DÉLIBÉRATION

Délibération de la Commission de Régulation de l'Énergie du 17 novembre 2016 portant examen du schéma décennal de développement du réseau de transport de RTE pour la période 2016-2025

Graphique 1 : Suivi des projets du plan à trois ans

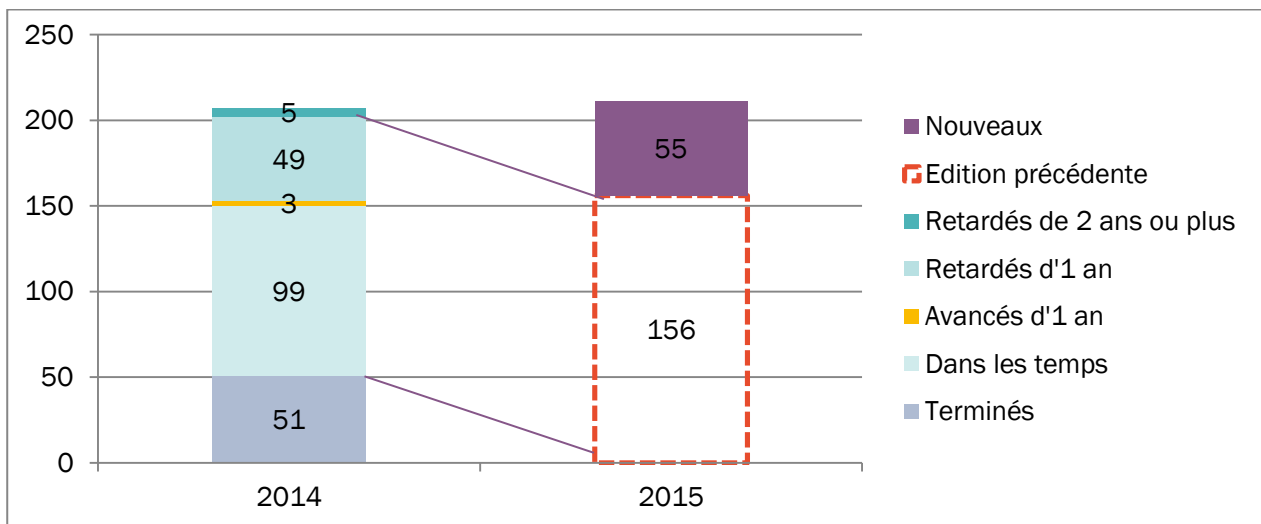
Conformément à l'article L321-6 du code de l'énergie, le schéma décennal est tenu de détailler les projets dont la mise en service est prévue dans les trois ans (2016 à 2018) pour les infrastructures du réseau 400 kV et les réseaux régionaux de 63 kV à 225 kV selon leur finalité principale. Le volet à trois ans de l'édition 2015 du schéma décennal comprend 211 projets, contre 207 pour l'édition 2014. Ces évolutions peuvent se résumer de la manière suivante :

Pour les 54 projets retardés, les causes indiquées par RTE se répartissent de la manière suivante :

- 18 % : délais d’instruction administratives ;
- 13 % : concertation plus longue que prévue ;
- 48 % : évolution de planning du client (eg. demandes de raccordement) ;
- 21 % : difficultés techniques.

La CRE considère que les justifications fournies par RTE sur ces retards sont satisfaisantes.
